# 泊発電所3号炉 安全避難通路等について (審査会合における指摘事項回答)

2022年12月1日

北海道電力株式会社

# 1. 審査会合指摘事項に対する回答

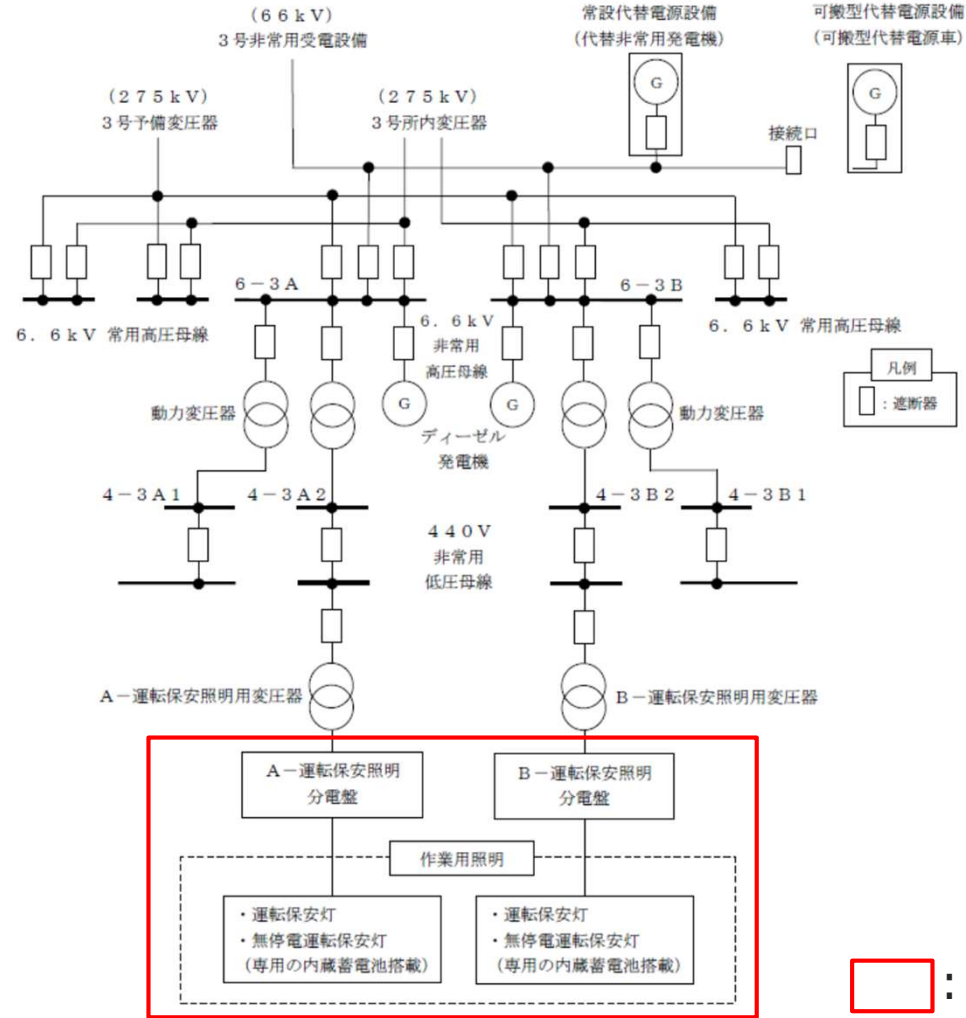
作業用照明として設置する方針である運転保安灯及び無停電運転保安灯に係る作業用照明電源系統図では、当該照明に係る部分の記載はなく、作業用照明電源系統図との整合が確認できない。当該資料については記載の整合、一貫性等をもった資料を作成すること。

作業用照明電源系統図の説明に対し、作業用照明を設置する場所の部屋名称を記載していたことから、系統図上で矛盾が発生したため、右記のとおり系統図化し、記載の整合を行った。

また、資料全体を通して記載を見直し、記載の不整合について修正を行った。
